CIRCULAIRE TECHNIQUE PIÈCES DÉTACHÉES

EDITION	12	du	15-4-71	concerne la modification N°	00140
ORGANES de BASE et TYPES d'ORGANE modifiés	01	208			
	00	201			
	00	204

Ventilation embrayage.

MONTAGE D'UN AERATEUR SUR CARTER D'EMBAYAGE

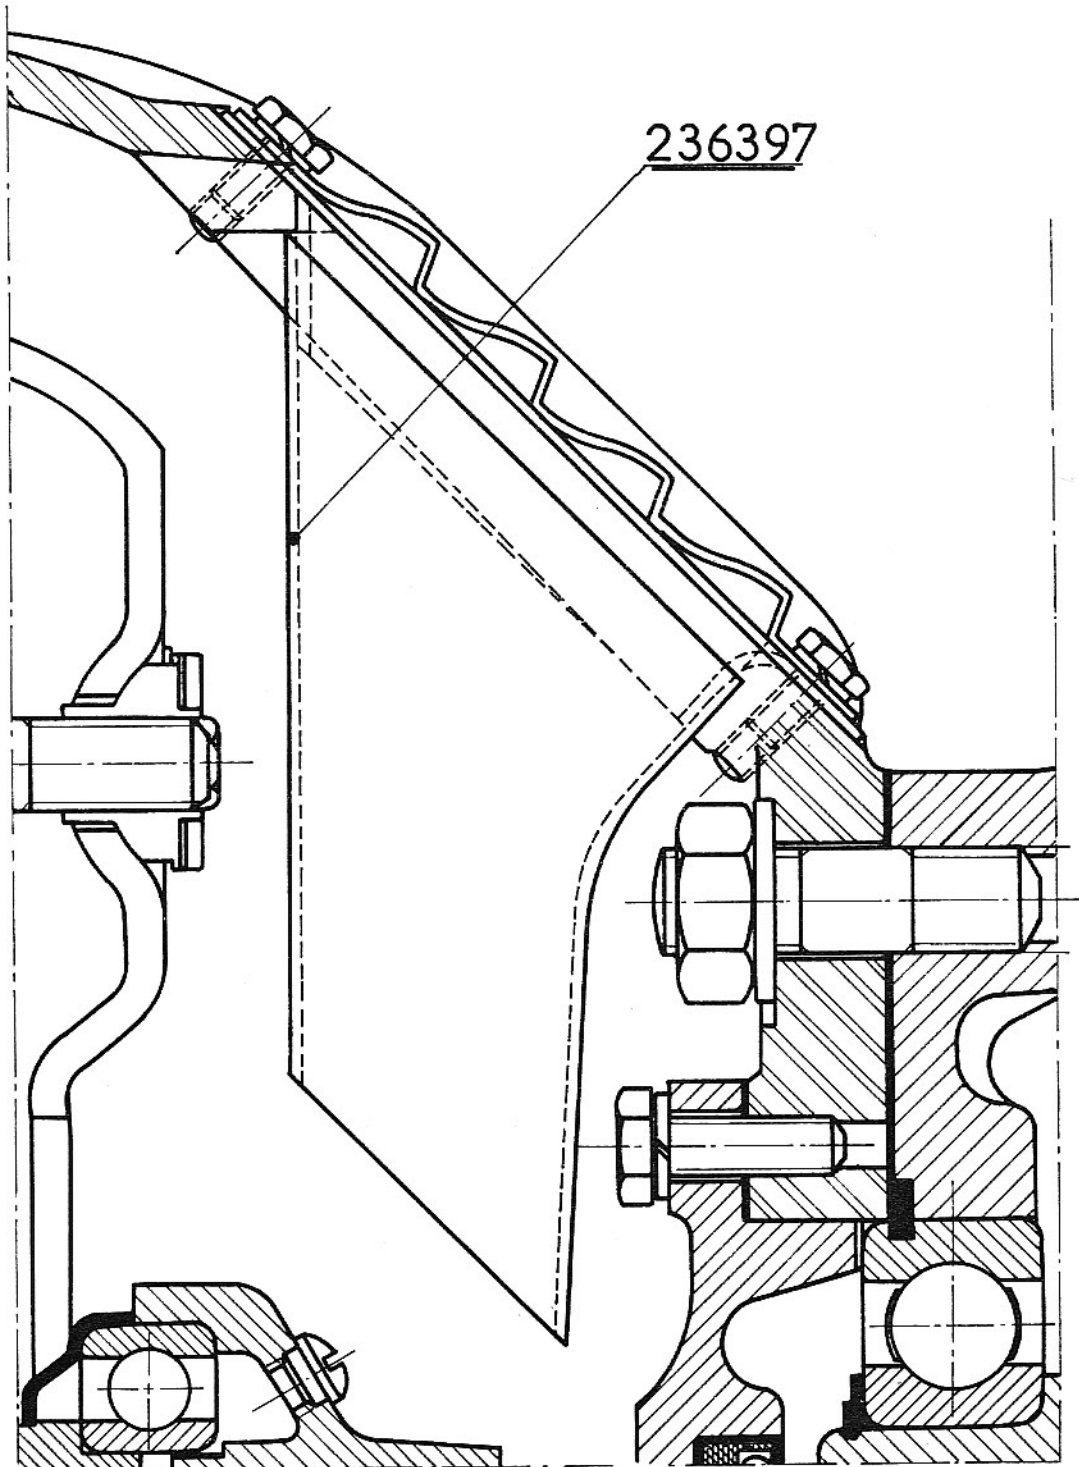
- Ouverture de 3 orifices sous le carter volant, avec montage d'une flèche de repérage du P.M.H.
Tous types moteurs S en ligne.
- Adjonction d'un aérateur sur carter d'embrayage 6 cylindres avec B 181.

Ci-joint plan d'adaptation de l'aérateur.

236337	Flèche de repérage du P.M.H.	1
802572	Vis fixation flèche	2
815223	Rondelle fixation flèche	2
236397	Aérateur sur carter embrayage	1
